規格變更通知

PS3V 型 電源供應器

茲因 PS3V 型 電源供應器的部分規格有所變更，特此通知。

變更前的製品標籤	變更後的製品標籤

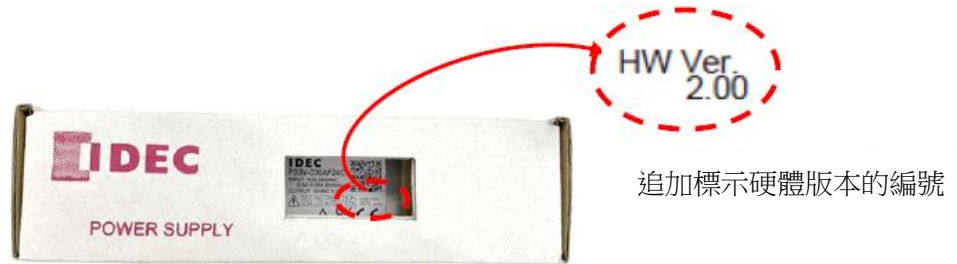
變更後的製品，其製品標籤上所標示的硬體版本將追加標示「HW Ver.2」以利辨識。
 (如下圖所示，外盒的側面有一個方形孔，可以從方形孔看見製品標籤)
